OGGETTO: ID 10139 Procedura di Valutazione di Impatto Ambientale ai sensi dell'art .23 del D.Lgs. 152/2006 relativa al progetto per la realizzazione di un impianto agrivoltaico denominato "Francavilla" della potenza di picco pari a 48,48 MW, da realizzarsi nel Comune di Benevento (BN) e relative opere di connessione alla RTN.
SOCIETA' PROPONENTE: FRANCAVILLA SOLAR PARK SRL

Modulo per la presentazione delle osservazioni per i piani/programmi/progetti sottoposti a procedimenti di valutazione ambientale di competenza statale

OGGETTO: ID 10139 Procedura di Valutazione di Impatto Ambientale ai sensi dell'art .23 del D.Lgs. 152/2006 relativa al progetto per la realizzazione di un impianto agrivoltaico denominato "Francavilla" della potenza di picco pari a 48,48 MW, da realizzarsi nel Comune di Benevento (BN) e relative opere di connessione alla RTN.

Ortofoto con indicazione dei campi previsti dal presente intervento di agrivoltaico e di quelli autorizzati e in corso di autorizzazione.

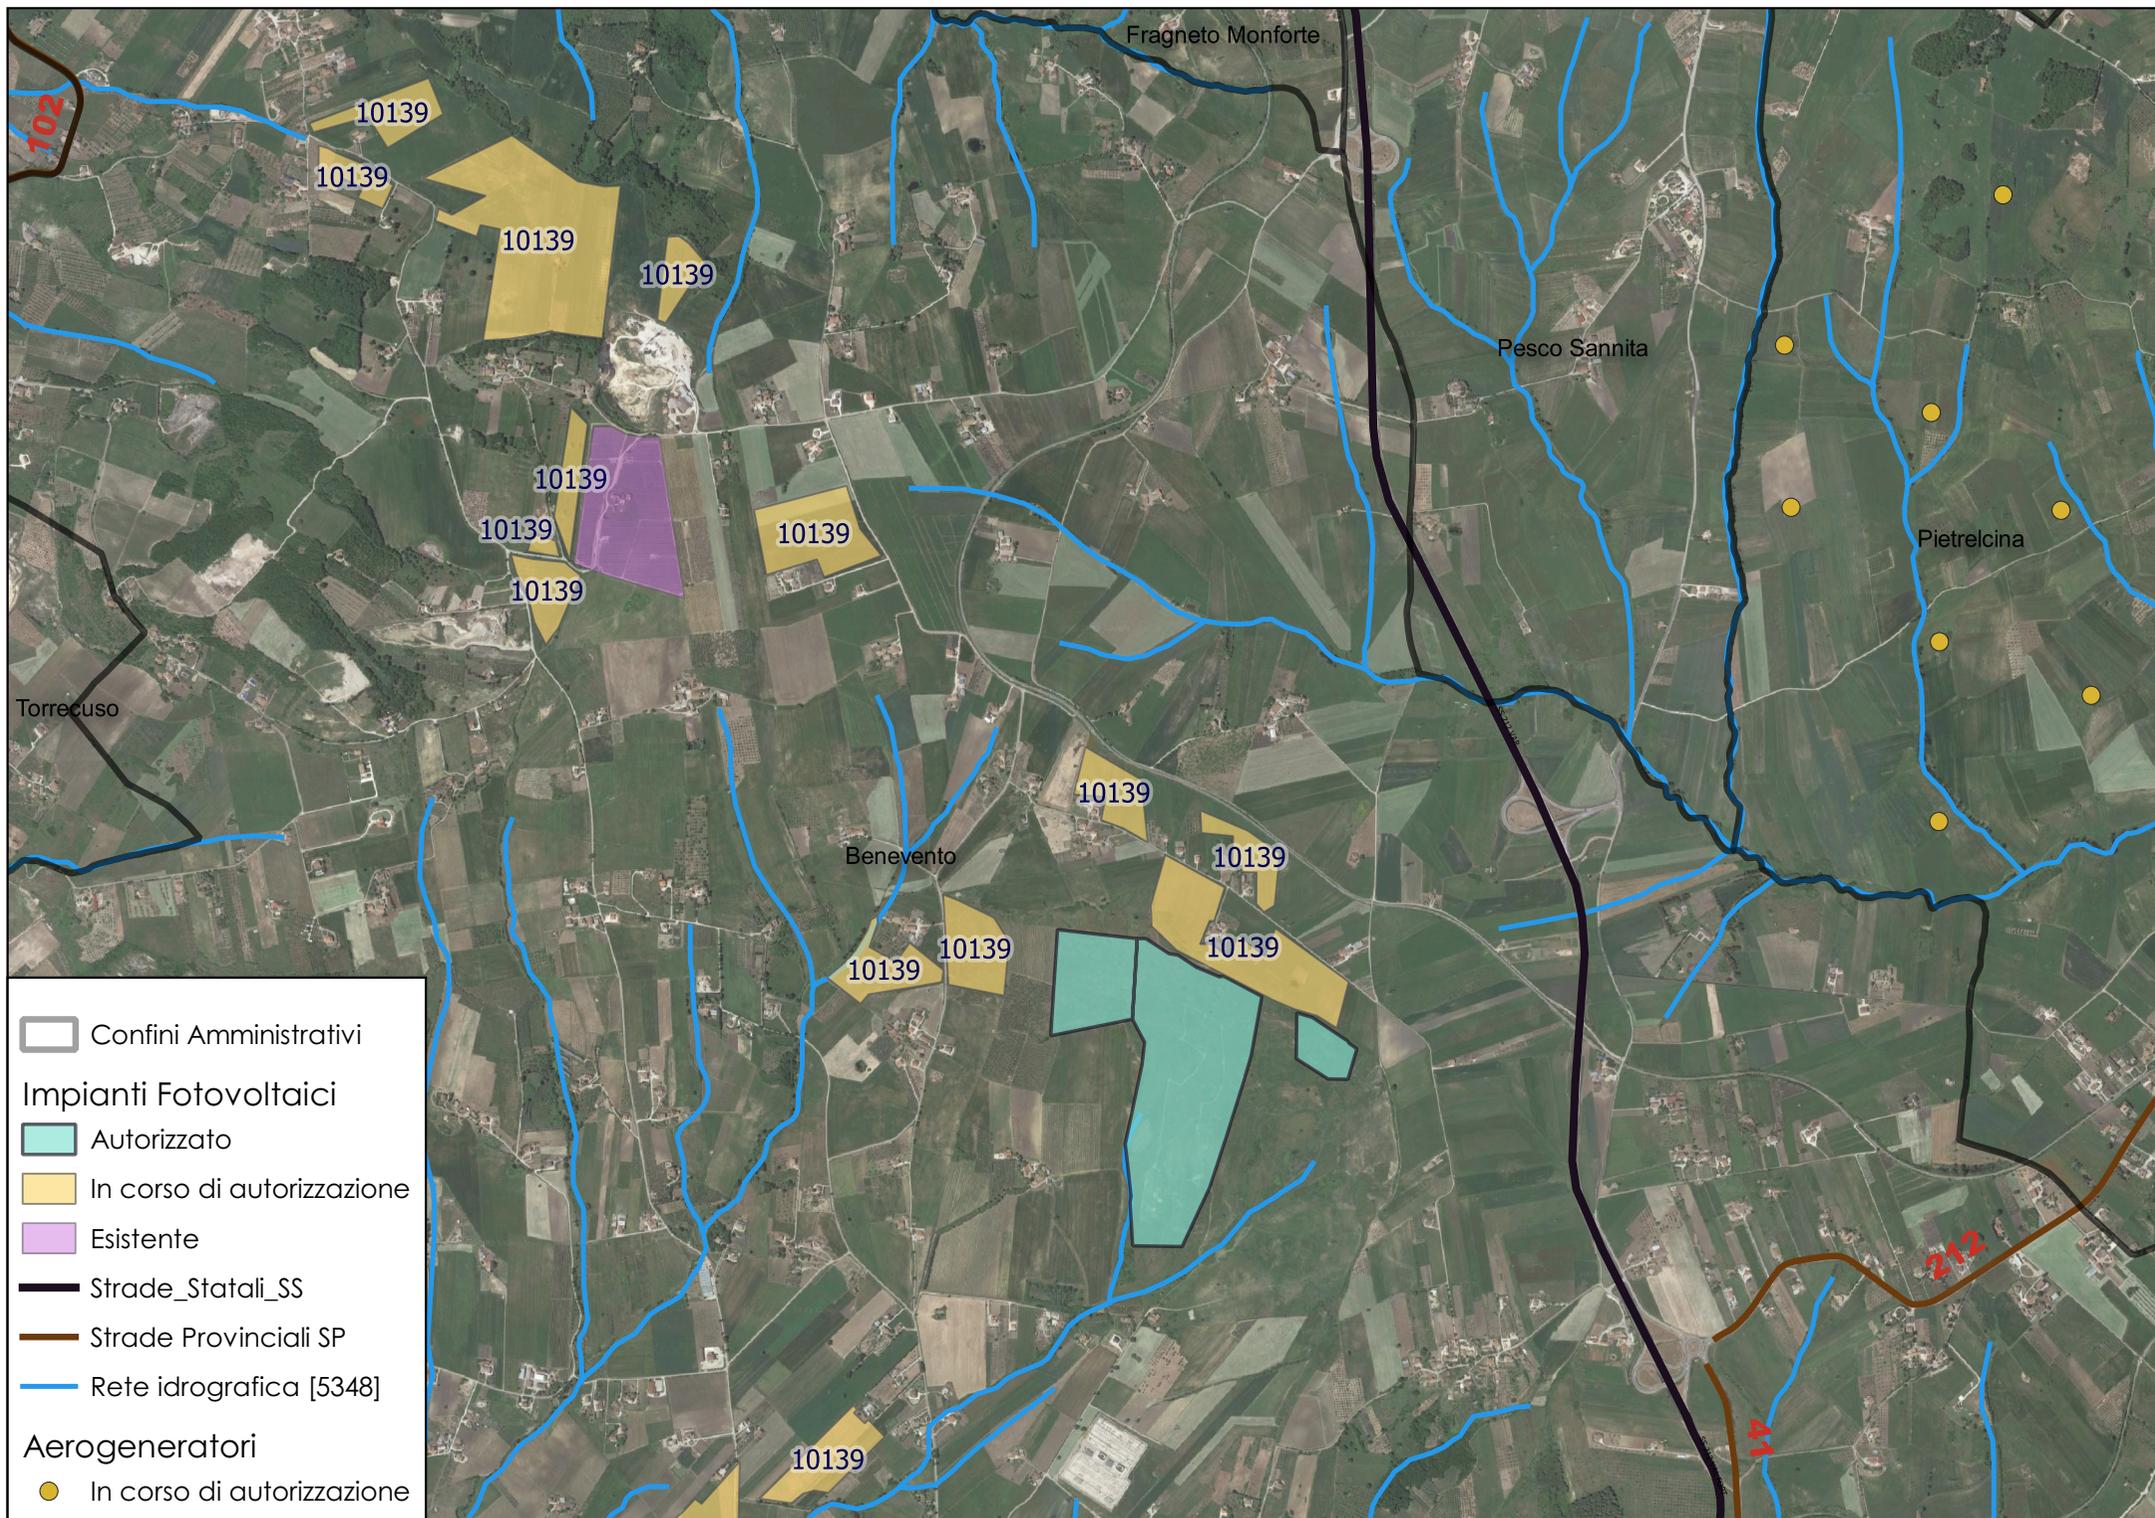
Da quanto evidenziato, considerato la dimensione dell'impianto di progetto, la sua articolazione in molteplici campi che interessano un'area vasta del territorio, già interessata da un campo fotovoltaico esistente e da uno in corso di autorizzazione (Procedura di competenza regionale CUP 8759) si osserva che l'intervento proposto non risulta coerente con gli indirizzi e gli obiettivi specifici del piano di tutela e valorizzazione dei sistemi risorse agro-forestali e del patrimonio culturale.

Tav A3 Crinali-stralcio tratto dal vigente PTCP della Provincia di Benevento.

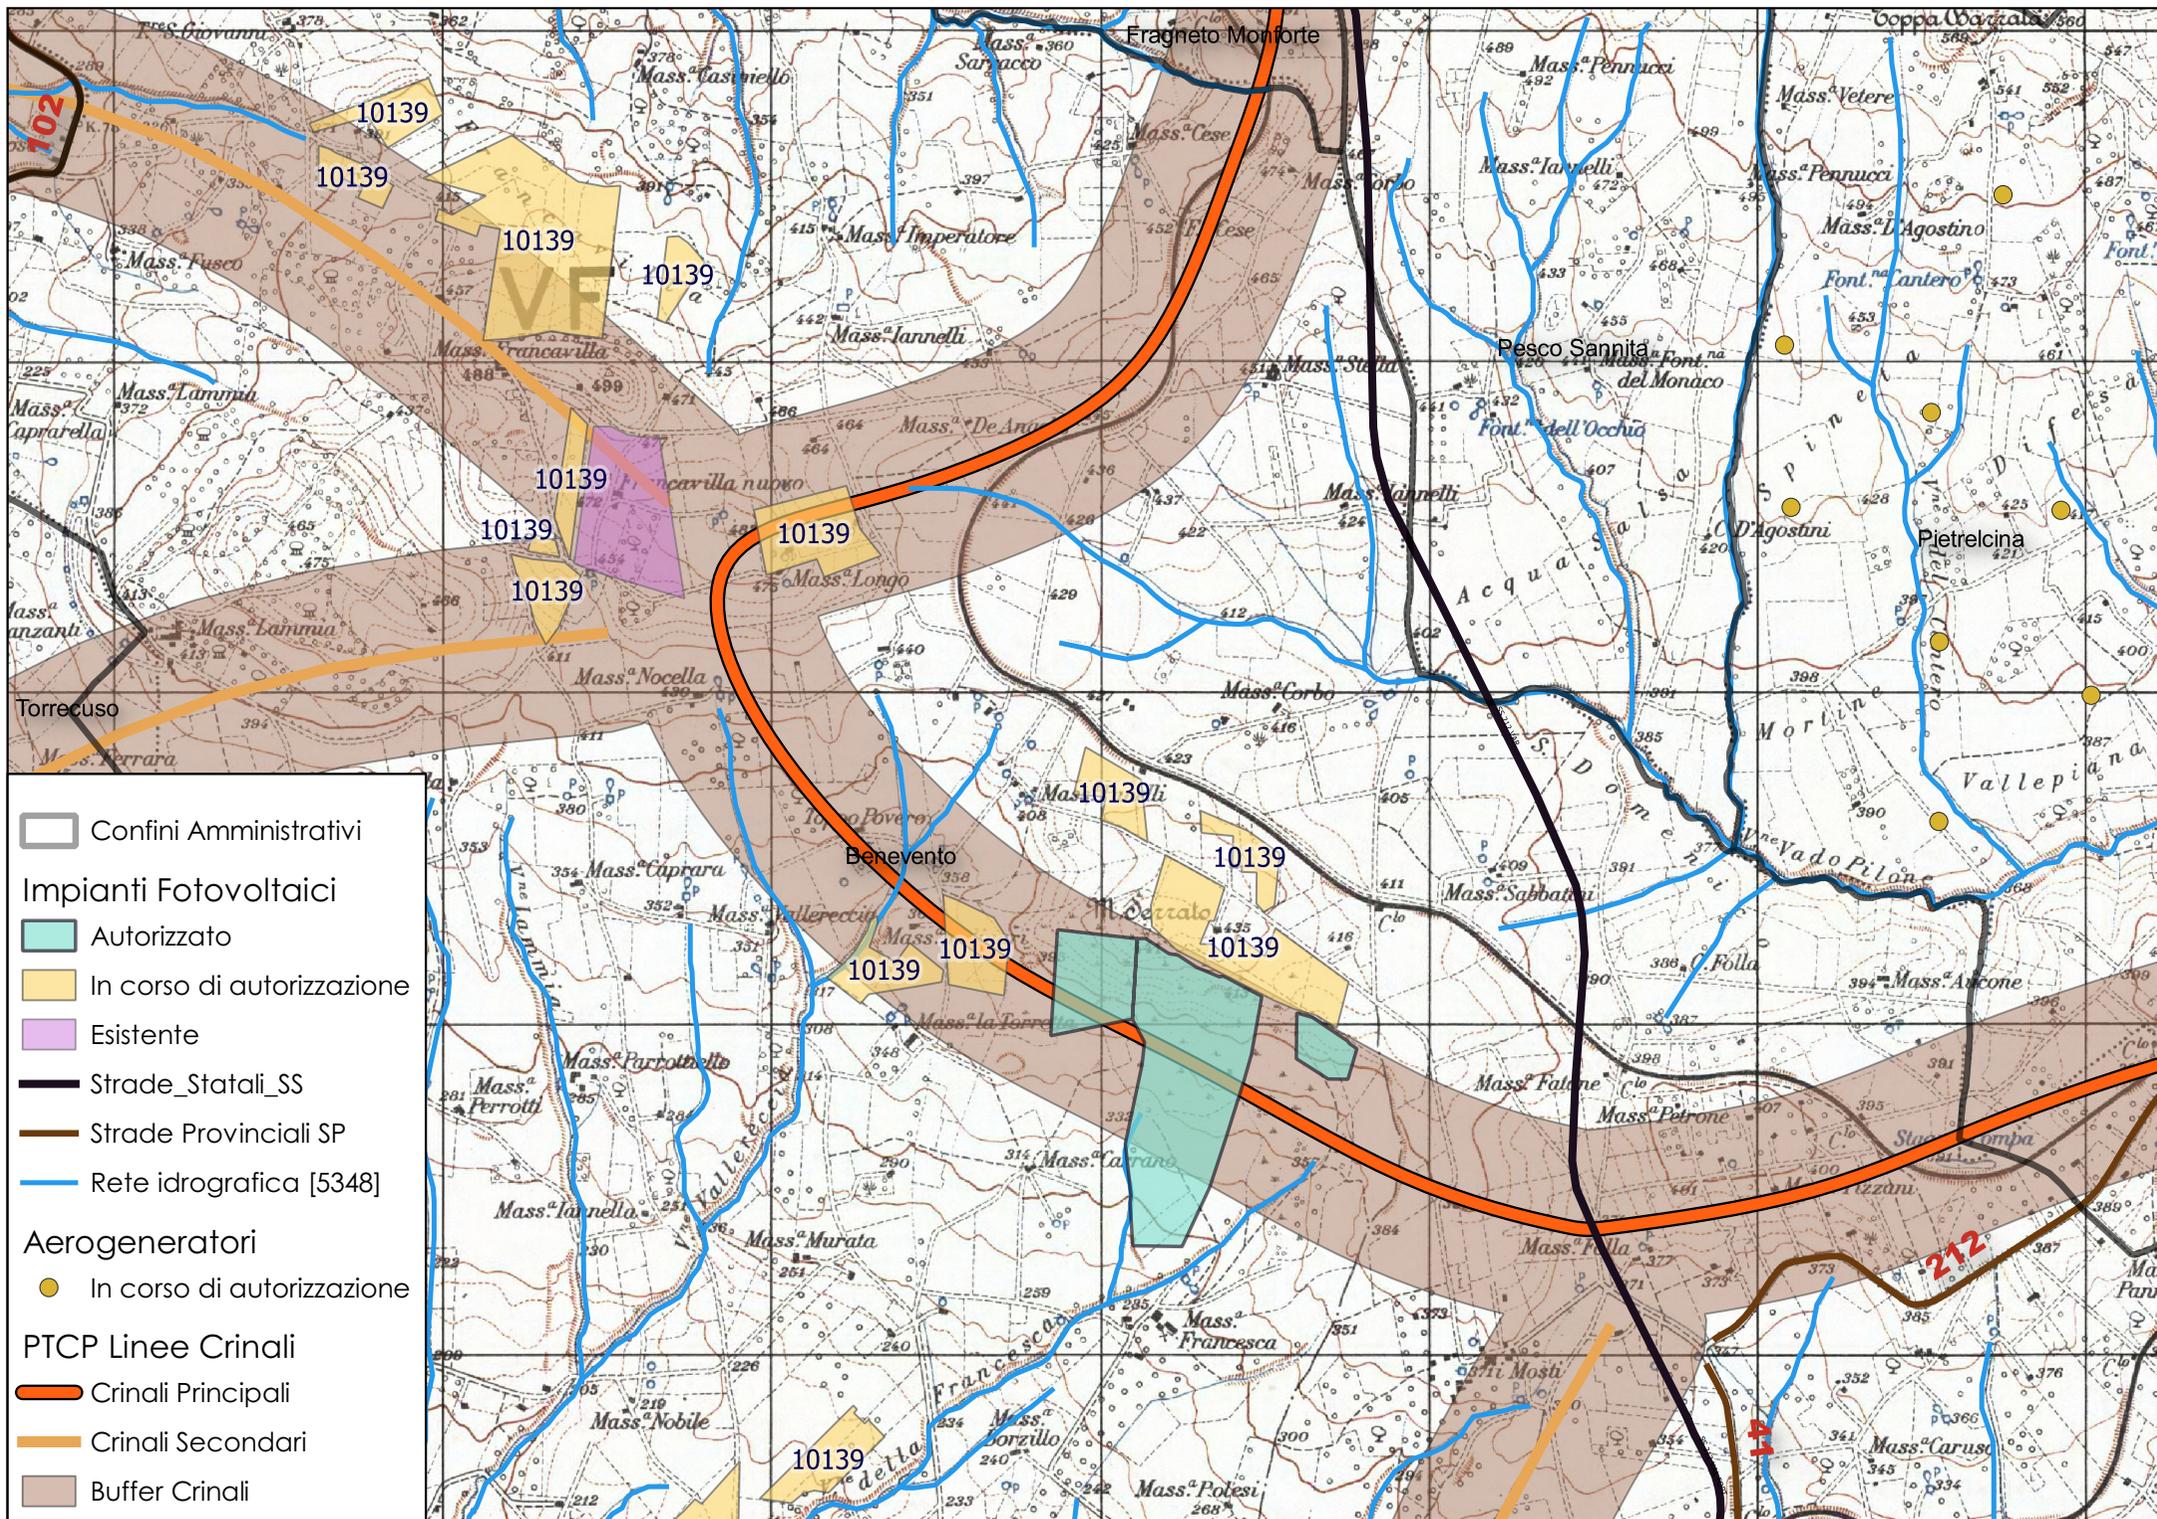
L'intervento interessa sia un crinale spartiacque principale sia un crinale secondario. L'art. 32 del Nta, detta le prescrizioni per le aree di crinale, individuate considerando una fascia di 300 m ai lati della linea di crinale, ed in particolare prevede che siano "*...evitati sbancamenti del terreno che alterino la percezione visiva delle linee di crinale; in tale ambito va inoltre evitata l'edificazione di nuove infrastrutture stradali o reti tecnologiche in superficie*".

Pertanto l'intervento proposto non risulta coerente con le suddette prescrizioni.
